Ofício Circular n. 133/2020 – CML/PM

Trata-se de **Pedido de Esclarecimento** aos termos do Edital do **Pregão Eletrônico n. 071/2020 – CML/PM**, cujo objeto versa sobre a “*Aquisição de solução de infraestrutura modular de alta disponibilidade para DataCenter, composta por UPS (Uninterruptible Power Supply - nobreak), PDU (Power Distribution Unit), ar condicionado de precisão, racks, sistema de combate a incêndio, vídeo vigilância, software de supervisão, com instalação/configuração e transferência de conhecimento (turn key)*”, apresentada por Licitante no dia 08/07/2020 às 13:00 (horário local).

INFORMAÇÕES BÁSICAS

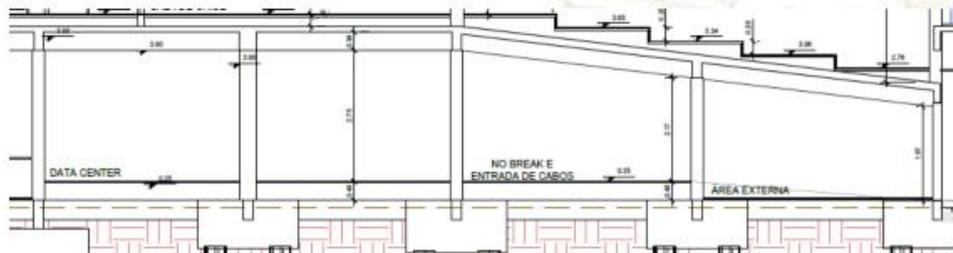
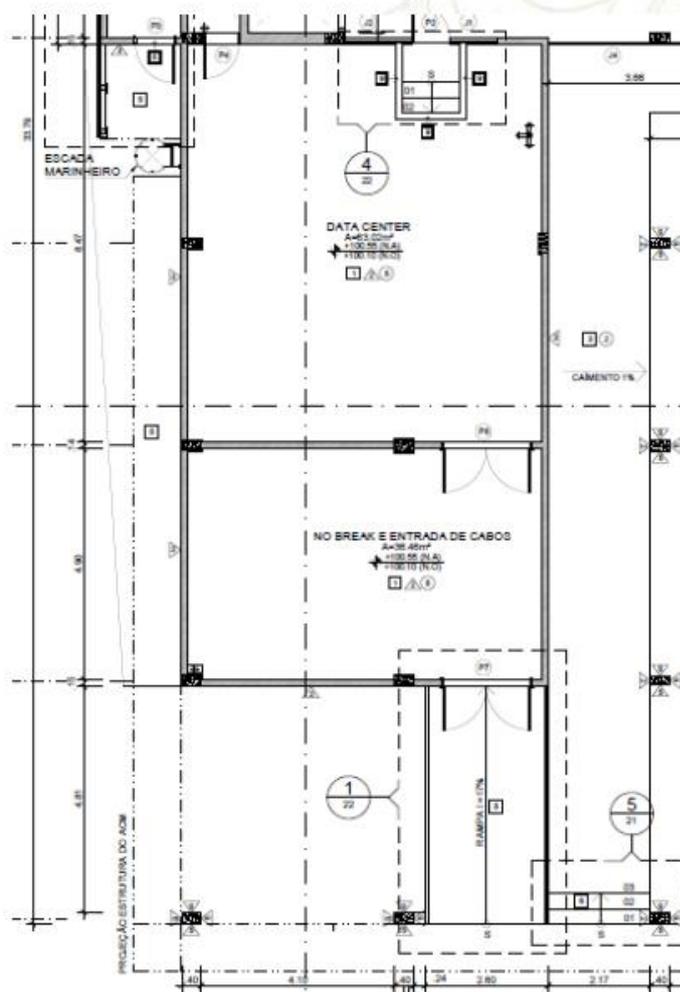
4.2. Solicitamos o Layout do local onde será instalado tais equipamentos para validação dos dimensionamentos dos corredores frios e quente da solução. E verificar a possibilidade da solução conter 02 (duas) fileiras, ou apenas 01 (uma).

5.2. Solicitamos novamente o Layout com as dimensões e o volume do ambiente para qual deverá ser dimensionado o volume e cilindro do gás inerte.

6.2. Qual deve ser a área a ser considerada para o fornecimento e instalação do piso elevado?

- O PRÉDIO DO CCC POSSUI 4 PISOS, E SERÁ INAUGURADO EM AGOSTO/2020.
- O DATACENTER FICARÁ NO TÉRREO,
- O PISO ELEVADO SERÁ INSTALADO EM DUAS SALAS, A MAIOR, COM ÁREA DE 63,03 M², NO CENTRO DA SALA FICARÁ O DATA CENTER MODULAR, E A SALA MENOR COM 36,46 M², ABRIGARÁ 2 NO-BREAKS DE 40 KVA QUE ATENDERÃO O PRÉDIO.
- ALTURA DO PISO ELEVADO - 40 CM
- ALTURA DO PISO ELEVADO AO FORRO – 2,50 M
- ALTURA DO FORRO À LAJE – 77 CM

1- Vide no item INFORMAÇÕES BÁSICAS para consultar o layout do ambiente. O requisito pede solução com 02 (duas) fileiras:

1- Vide no item INFORMAÇÕES BÁSICAS para consultar o layout e dimensões do ambiente.

- 1- Deverá ser fornecido 2 cilindros com o gás necessário (incluindo entrepiso e entreferro), um cilindro para a sala do Datacenter e o outro para atender a Sala dos No-breaks, consultar o layout e dimensões do ambiente no item INFORMAÇÕES BÁSICAS.

PRÉDIO - CORTE LATERAL

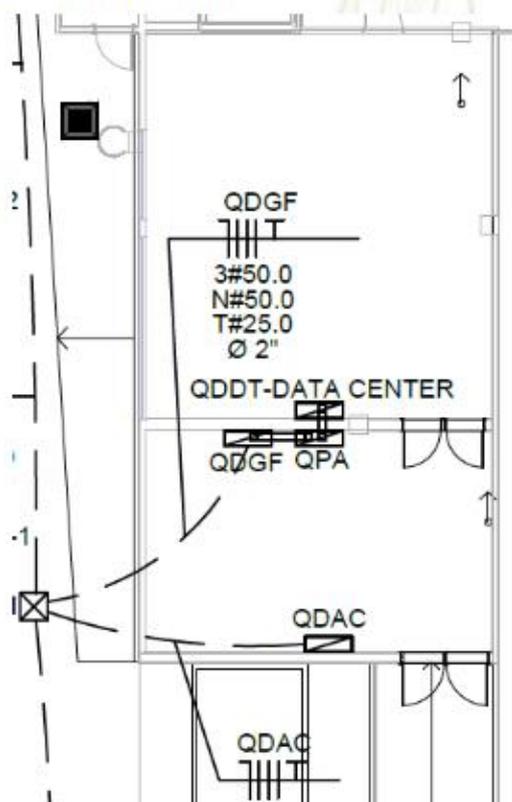
1- As 02 UPS de 40 KVA serão instaladas na sala adjacente a sala do Datacenter (Vide item INFORMAÇÕES BÁSICAS) e atenderão o resto do prédio. O fator de potência é 1 e a tensão 127V/220V. A infraestrutura para passagem dos cabos estará disponível. O disjuntor de cada No-break é de 150 A, e está disponível no QDGF.
